# 改善箇所説明図

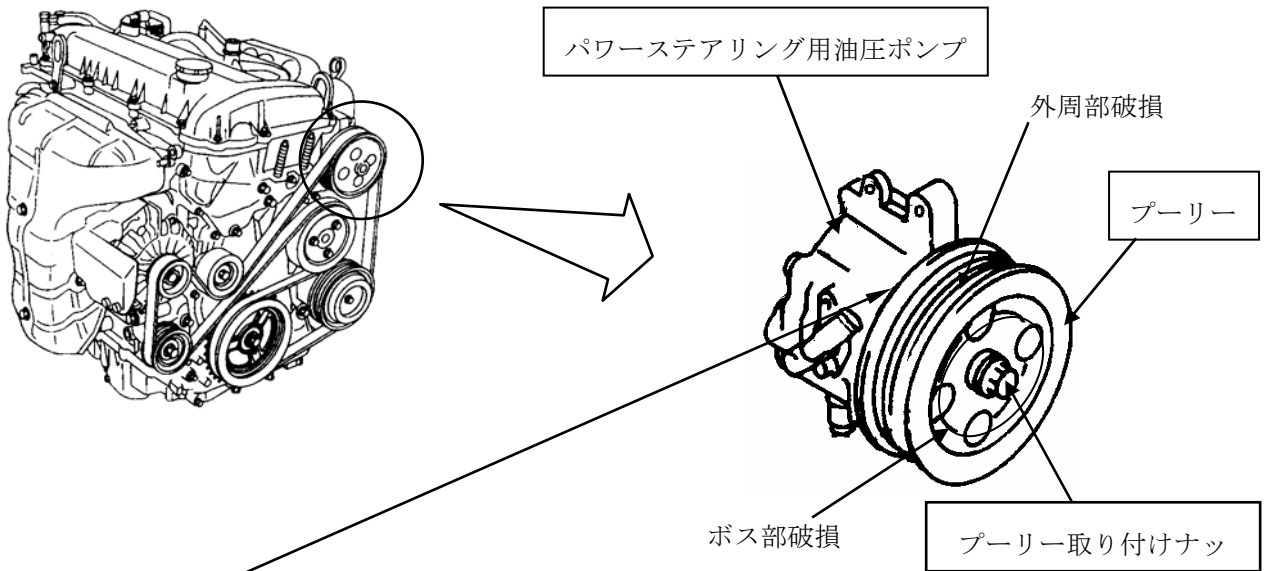
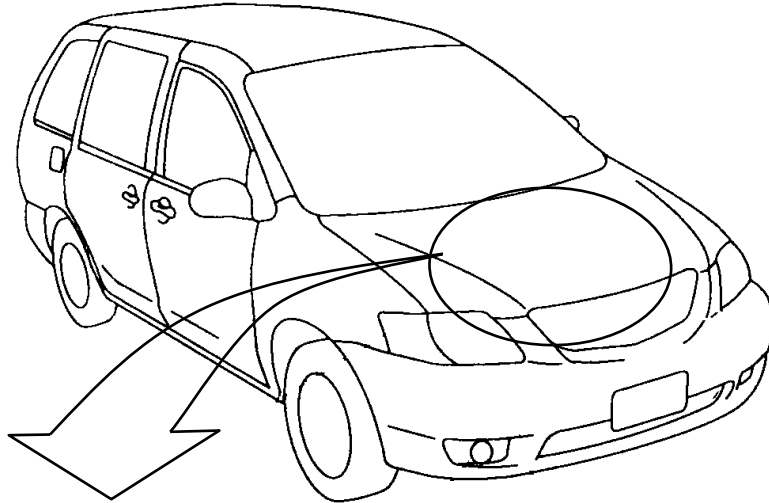
かじ取り装置のパワーステアリング用油圧ポンプのプーリー取り付けナットの締付け力及びプーリーの強度が不足しているため、当該プーリーの取り付けナットが緩む又はプーリーに亀裂が入るものがある。そのため、そのままの状態で使用を続けると、異音が発生し、最悪の場合、当該プーリーが破損又は外れてハンドル操作力が増大するおそれがある。

全車両、パワーステアリング用油圧ポンプ・プーリー及び取り付けナットを対策品と交換し指定のトルクで締付ける。また、パワーステアリング用油圧ポンプに損傷があるものは、パワーステアリング用油圧ポンプを新品と交換する。

識別：対策品は、パワーステアリング用油圧ポンプ・プーリーが6穴になっている。
